宁波景耀照明科技有限公司		
标记	处数	分区	更改文件号	签名	年月日	WE10216H9铁皮底盘		
设计			标准化					
						阶段标记	重量	比例
校对								
			批准			共 张 第 张		
						WE10216H9.2

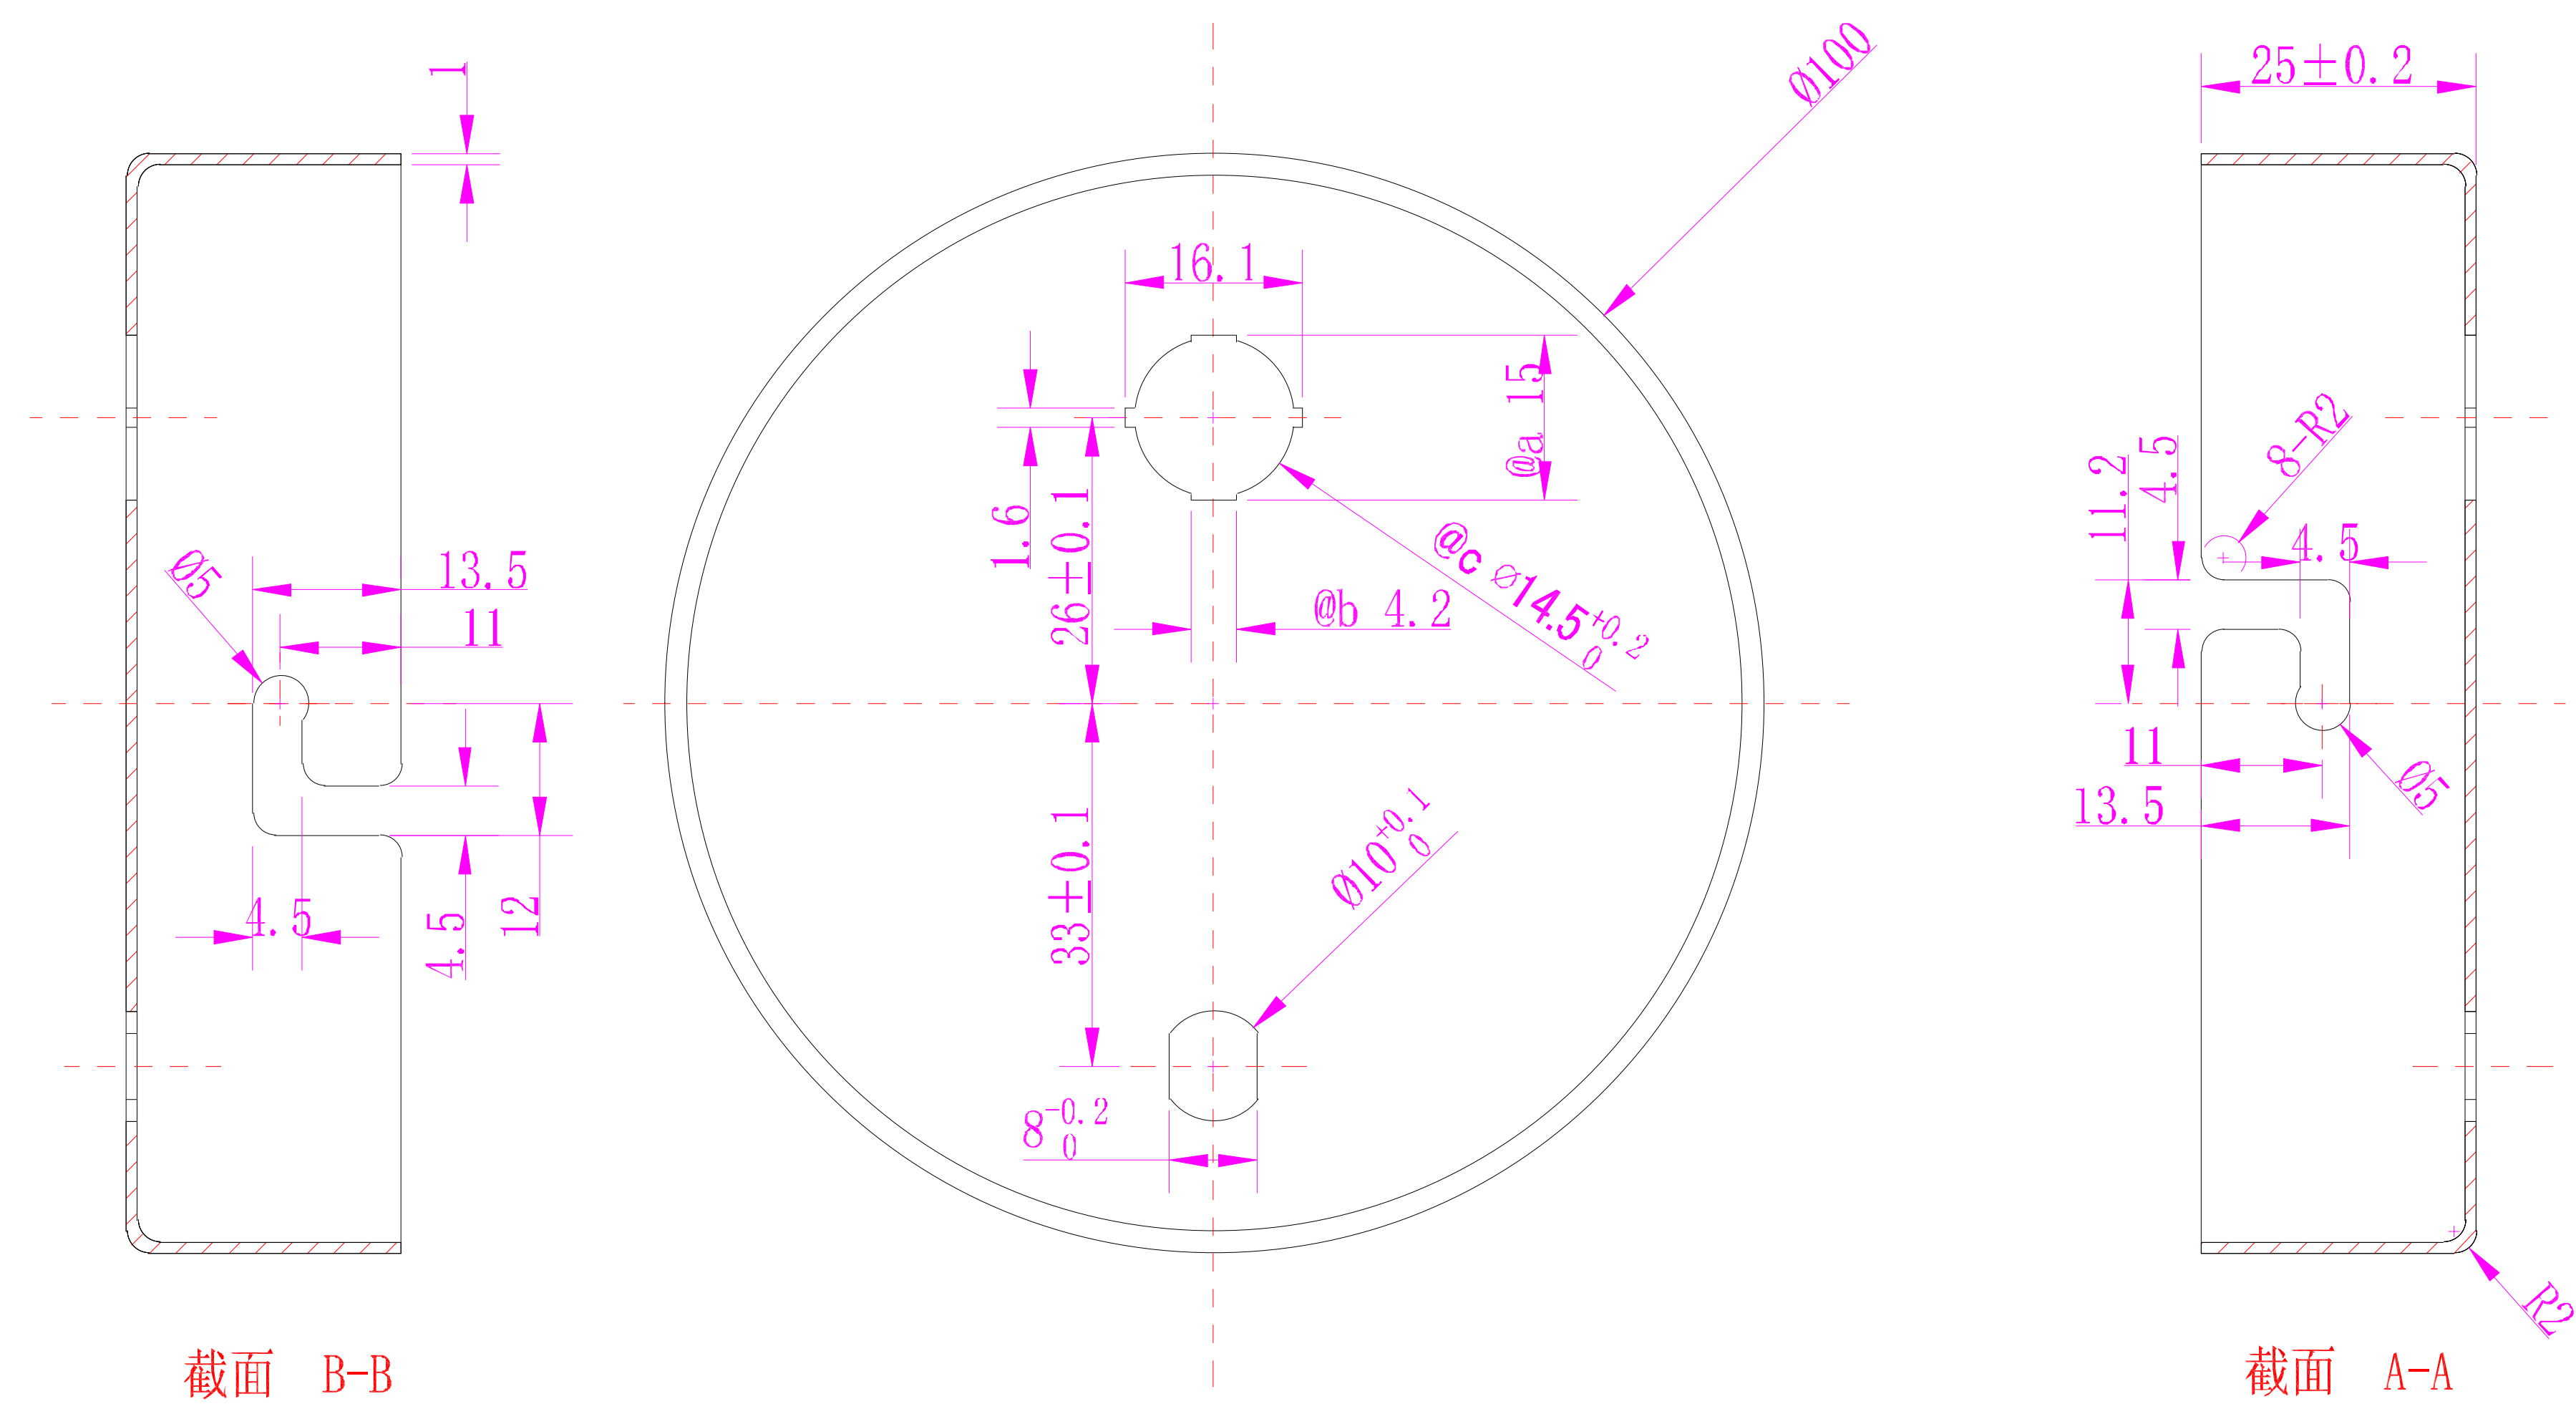
2019/5/22变更内容：
@a/@b增加尺寸
@c处由Ø15变更为Ø14.5^{+0.2}₀
